**COMUNICADO Nº42  
LLAMADO 01/2024  
FIDEICOMISO RADARES**

**29 de abril de 2024**

**LLAMADO PÚBLICO A OFERTAS PARA LA ADQUISICIÓN, INSTALACIÓN, CAPACITACIÓN Y MANTENIMIENTO DE HASTA TRES RADARES METEOROLÓGICOS PARA LA REPÚBLICA ORIENTAL DEL URUGUAY**

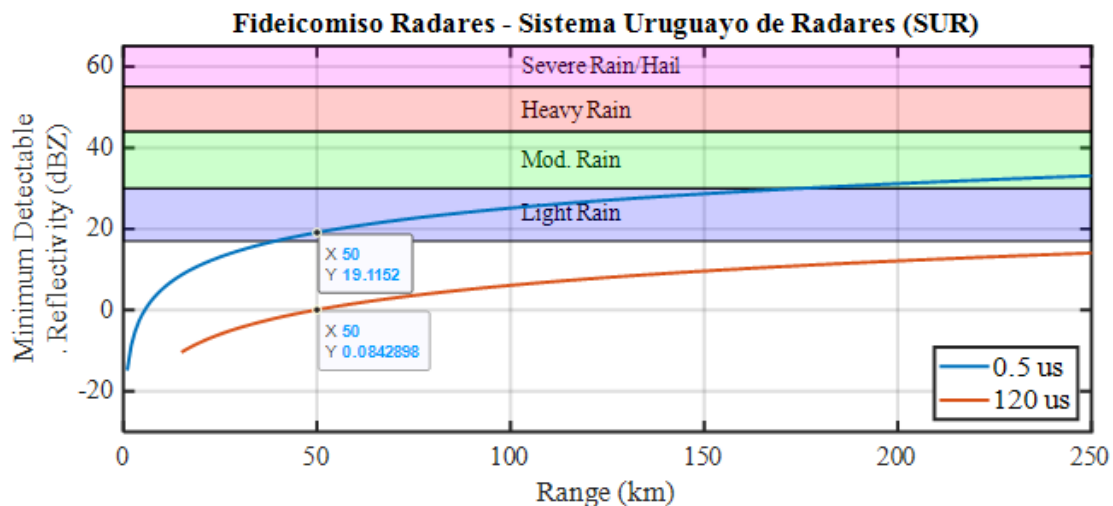
Por favor especificar el factor de reflectividad equivalente mínimo requerido en dBZ. Esto se puede especificar como un valor dBZO (rango de 0 km) o como un rango dado (por ejemplo. "x" dBZ a "y" kilómetros).

La mínima reflectividad a detectar por el sistema deberá ser de aproximadamente 0 dBZ a 50 km para el pulso largo (120 ms), y de 19 dBZ para el pulso corto. Favor referirse a la figura abajo para mas detalles.
